川内原子力発電所2号炉 劣化状況評価書 変更箇所【本冊】

変更前	変更後	変更理由
表紙   添付書類二  川内原子力発電所 2 号炉  劣化状況評価書  [ 2022年10月 ]  九州電力株式会社	表紙   添付書類二  川内原子力発電所 2 号炉  劣化状況評価書  [ 2022年10月 (2023年9月一部変更) ]  九州電力株式会社	補正に伴う修正

川内原子力発電所 2号炉 劣化状況評価書 変更箇所【別冊 熱交換器 蒸気発生器】

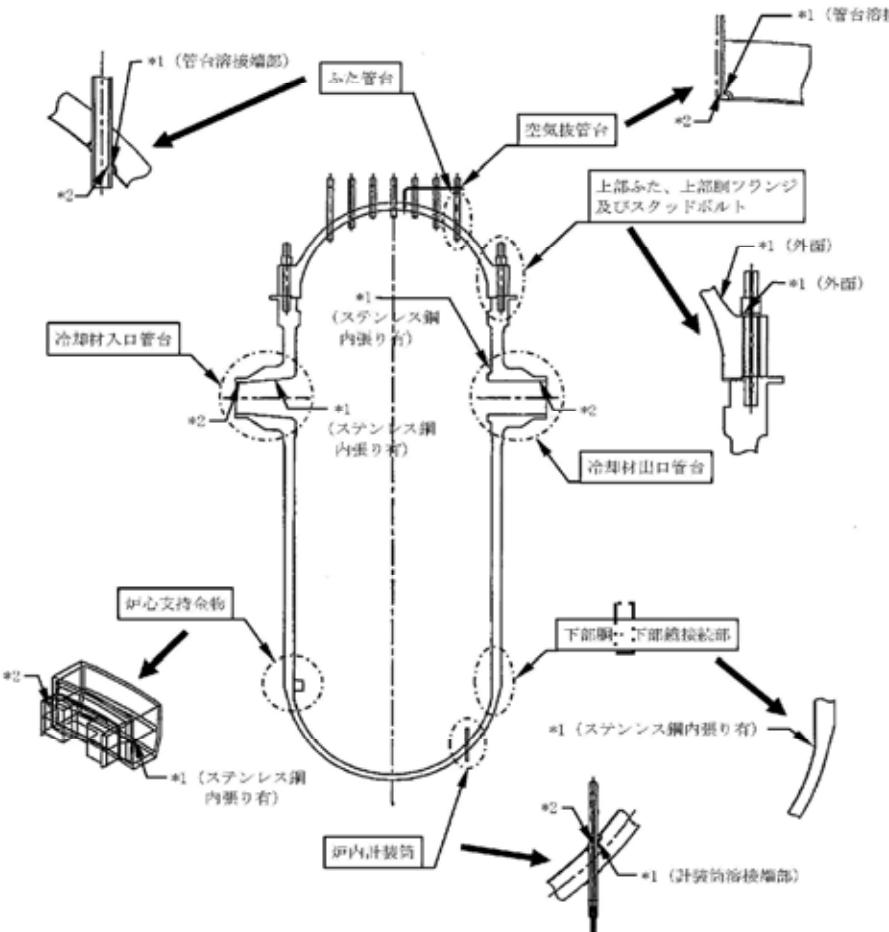
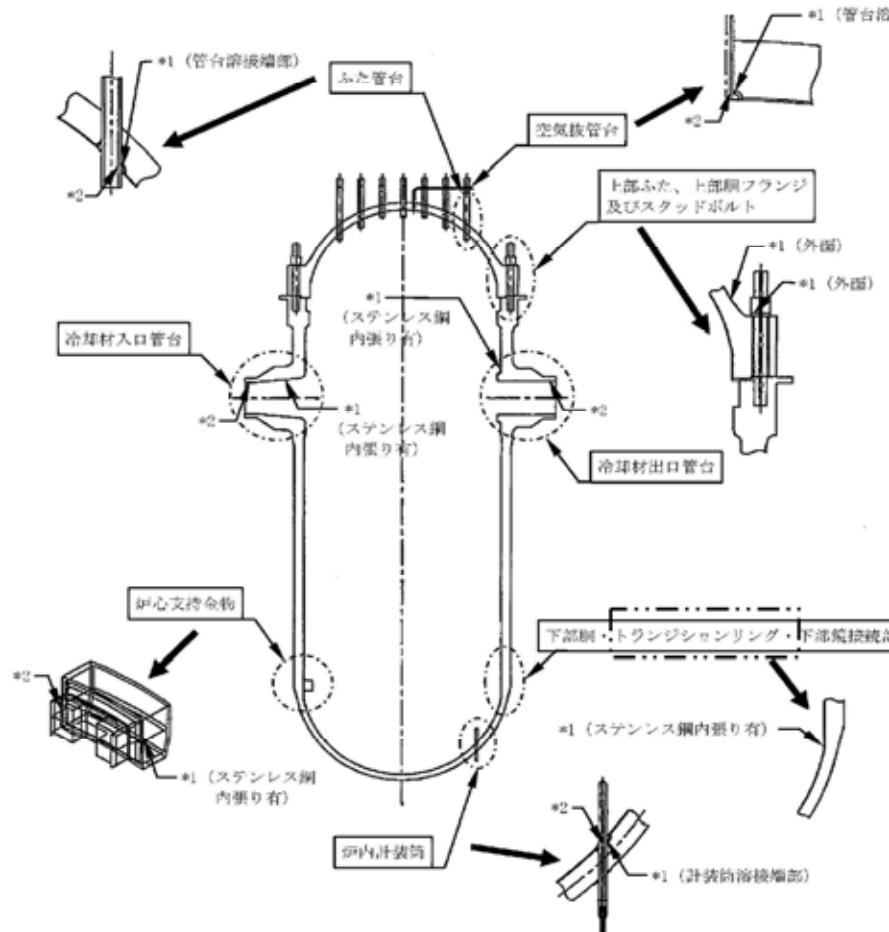
表2.2-1 川内2号炉 蒸気発生器本体に想定される経年劣化事象										変更理由
機能満成に 必要な項目	部 位	消耗品・ 定期点検品	材 料	経 年 劣 化 事 像	材質変化	その他の 事象	備 考			
伝熱性能の確保	蒸気発生器伝熱管 <sup>a</sup>	690系ニッケル基合金 (特殊熟处理材)	繊維 △ <sup>*1,*2</sup>	腐食 △ <sup>*3</sup>	疲労 △ <sup>*4</sup>	疲労剥離 △ <sup>*5,*6,*7</sup>	熱時効 △ <sup>*8</sup>	△ <sup>*9</sup>	△ <sup>*10,*11,*12</sup>	*1:伝熱管板にめっき 金具(AVB) 鋼製 *2:管支板直下部摩耗 *3:板間腐食割れ *4:ピッティング 管板直上部腐食損傷 *5:カビ*6:湿潤力腐食 *7:小曲げリベンド部 *8:デンディング *9:スケール付着 *10:内張り部応力腐食割れ *11:内張り下層部の割れ *12:小曲げリベンド部 *13:応力腐食割れ
バウンダリの維持	冷却水吐出口管台 セーフエンド <sup>e</sup>	ステンレス鋼 (60系ニッケル基合金)	ステンレス鋼 (ステンレス鋼内張り)	△ <sup>*1</sup>	△ <sup>*13</sup>	△ <sup>*14</sup>	△ <sup>*15</sup>	△ <sup>*16</sup>	△ <sup>*17</sup>	
1次側鋼板 <sup>d</sup>	1次側マンホール <sup>e</sup>	低合金鋼 (オートブレーバー)	低合金鋼 (オートブレーバー)	△ <sup>*1</sup>	△ <sup>*18</sup>	△ <sup>*19</sup>	△ <sup>*20</sup>	△ <sup>*21</sup>	△ <sup>*22</sup>	
管 板 <sup>a</sup>	管 板 <sup>a</sup>	690系ニッケル基合金 (低合金鋼内張り)	低合金鋼 △ <sup>*10</sup>	△ <sup>*23</sup>	△ <sup>*24</sup>	△ <sup>*25</sup>	△ <sup>*26</sup>	△ <sup>*27</sup>	△ <sup>*28</sup>	P20

[その他] ヒアリングコメント N o. 5、20 に伴う修正

図2.1-2 川内2号炉 余熱除去ループ流量計測制御設備主要機器構成図

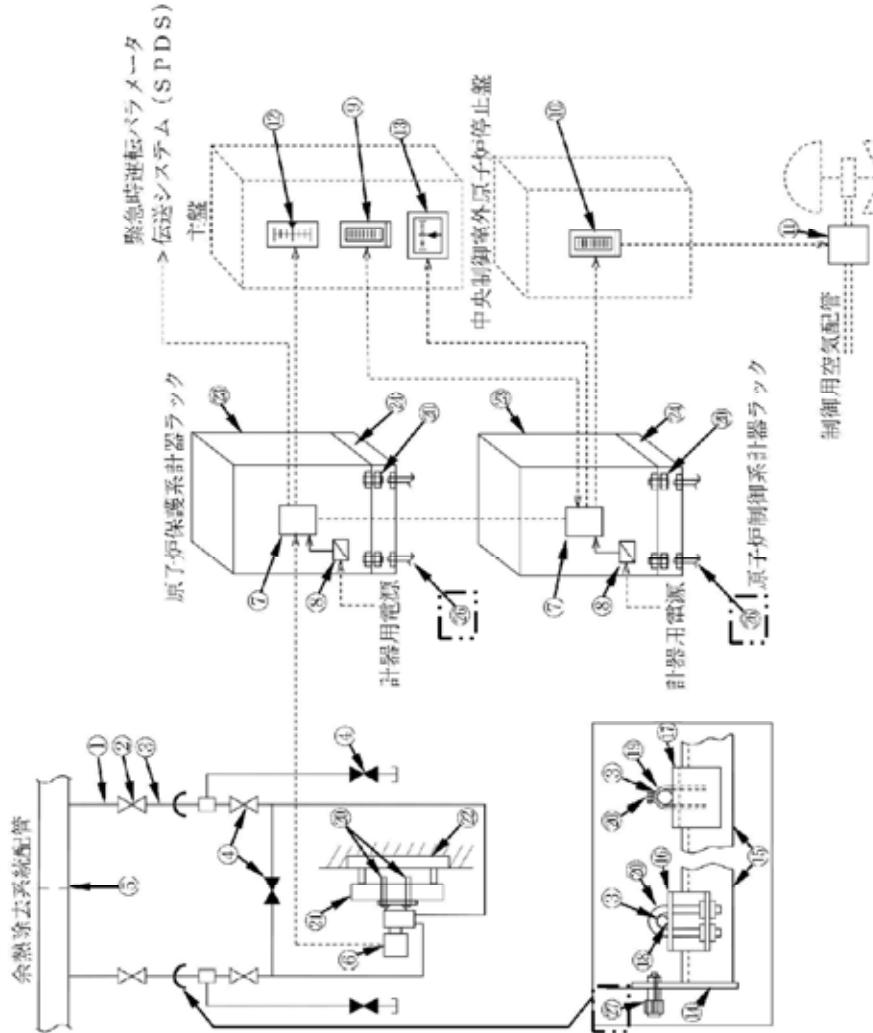
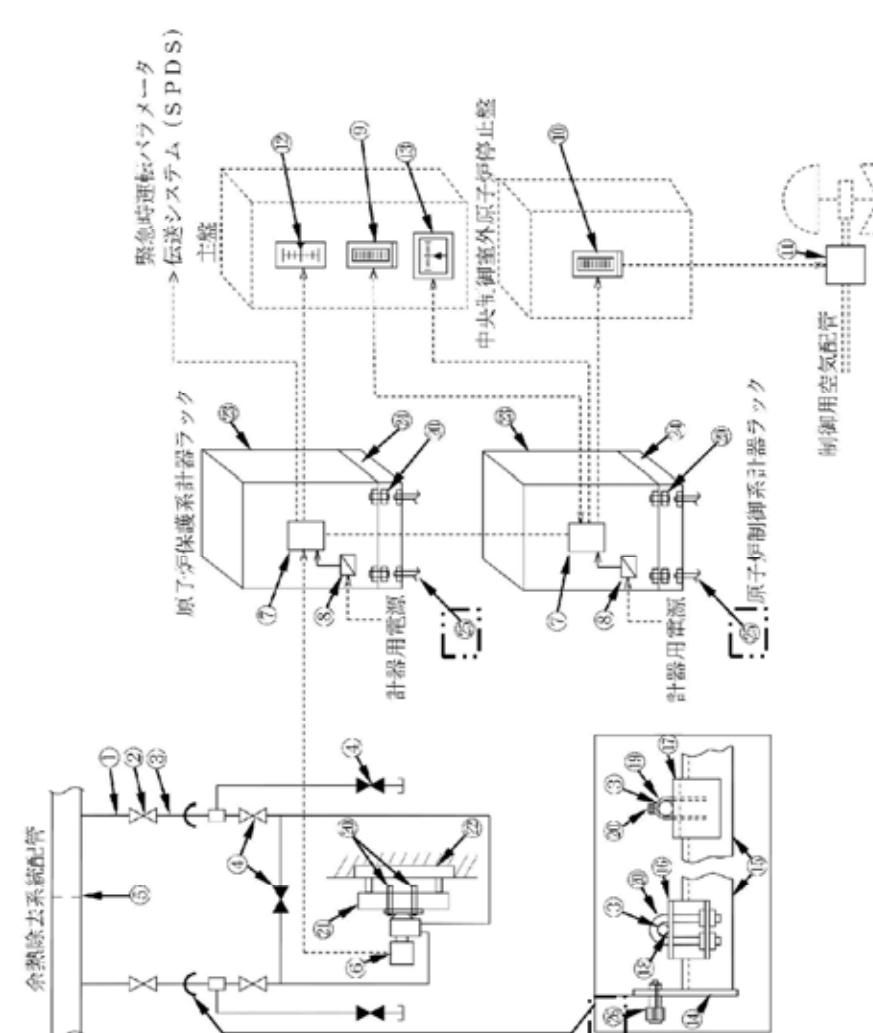
変更前	変更後	変更理由
<p>P18</p>  <p>No. 部位      ① 計器用取出手配管      ② 余熱除去空気配管      ③ 装置配管      ④ 計器弁      ⑤ オリフィス      ⑥ 伝送器      ⑦ 信号变换処理部      ⑧ 疎液装置      ⑨ 自動／手動操作器      ⑩ 二動操作器      ⑪ 電流／空気圧変換器      ⑫ 指示計      ⑬ 記録計      ⑭ ベースプレート      ⑮ サポート      ⑯ サポート台      ⑰ バイブハンガー      ⑱ ライナー      ⑲ バイブハンガーカーブンプ      ⑳ 取付ボルト      ㉑ スタンション      ㉒ 埋込金物      ㉓ 筐体      ㉔ チヤンネルベース      ㉕ 基礎ボルト      ㉖ 施設ボルト(メカニカルアンカー)</p> <p>- 18 -</p>	<p>P18</p>  <p>No. 部位      ① 計器用取出手配管      ② 余熱除去空気配管      ③ 装置配管      ④ 計器弁      ⑤ オリフィス      ⑥ 伝送器      ⑦ 信号变换処理部      ⑧ 疎液装置      ⑨ 自動／手動操作器      ⑩ 二動操作器      ⑪ 電流／空気圧変換器      ⑫ 指示計      ⑬ 記録計      ⑭ ベースプレート      ⑮ サポート      ⑯ サポート台      ⑰ バイブハンガー      ⑱ ライナー      ⑲ バイブハンガーカーブンプ      ⑳ 取付ボルト      ㉑ スタンション      ㉒ 埋込金物      ㉓ 筐体      ㉔ チヤンネルベース      ㉕ 基礎ボルト      ㉖ 施設ボルト(メカニカルアンカー)</p> <p>- 18 -</p>	<p>記載の適正化</p>
